RELATÓRIO DE FISCALIZAÇÃO AGENERSA/CASAN Nº 116/2024

Processo:	SEI- 480002/001548/2024	Data	18/06/2024
Concessionária	Rio Mais Saneamento	Bloco	03
Local Fiscalizado	Estr. Moricaba (Esquina c/ R. Cláudio Ganns - Campo Grande/RJ)		
Tipo da Ocorrência	Fiscalização Periódica		
Objetivo da Fiscalização	Vistoria da operação de Estação Elevatória de Água Tratada		
Representantes da Concessionária:	Elias Martins dos Santos – Supervisor de Operações

Foto 5 - Localização dos painéis de automação e elétrico.

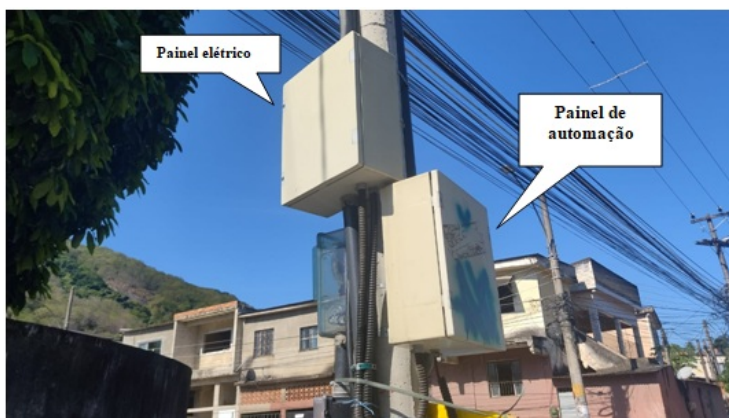
O abrigo do painel de automação estava trancado e está em bom estado de conservação assim como seus equipamentos, mas não possui sinalização de risco de choque elétrico (foto 4 e 5). O abrigo do painel elétrico estava trancado e não foi possível a sua abertura para a fiscalização

- Providenciar a placa de identificação da unidade;
- Providenciar sinalização de risco de choque elétrico no painel de automação;
- Providenciar registros *in loco* de manutenções realizadas;
- Providenciar a chave do painel elétrico para a próxima vistoria.
